**Vyjádření k projektové dokumentaci**  
**„SOKOLOV – OBNOVA A ROZŠÍŘENÍ HŘBITOVA“**

č.1

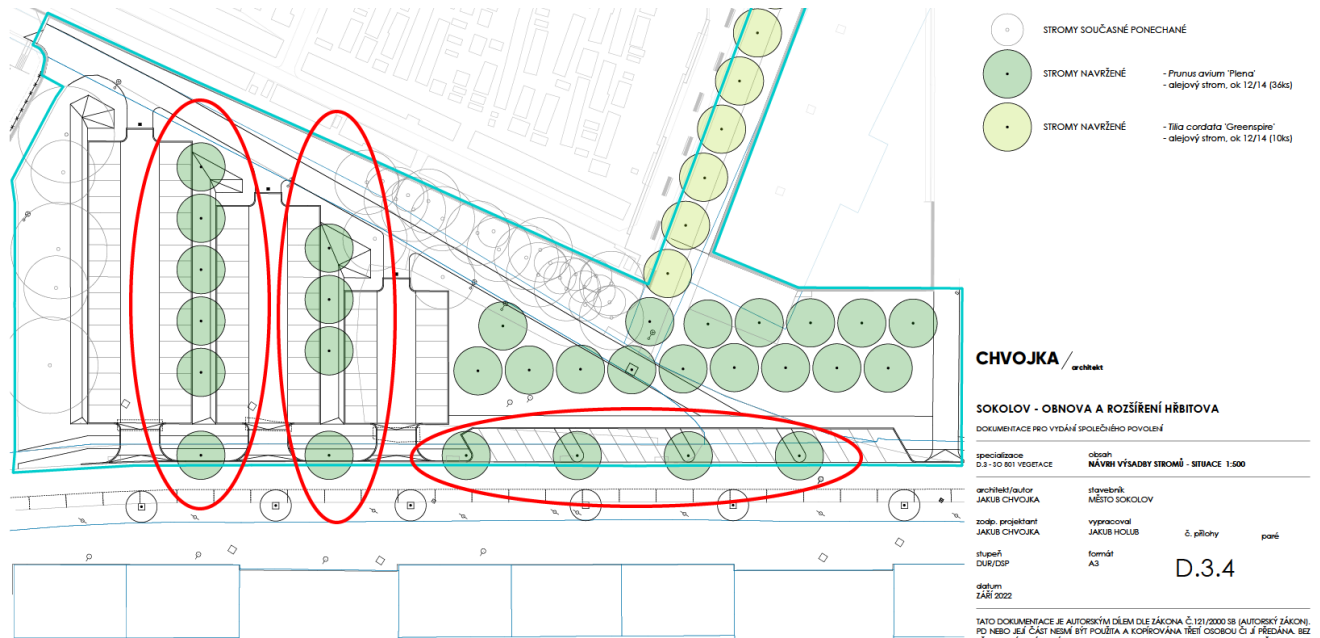
- Souhlasím s navrhovanou výsadbou vyjma okolí parkovacích míst.
- Nesouhlasím s výsadbou 14 ks *Prunus avium* „Plena“ v blízkosti parkovacích míst (viz. příloha č.1), tento druh bude opadem a květenstvím špinit auta, zarůstání osvětlení do korun, případné řezy na koruně budou problematické v blízkosti aut. Místo těchto stromů navrhuji spíše fastigiální (pyramidální) buky/habry ok 12-14 cm.
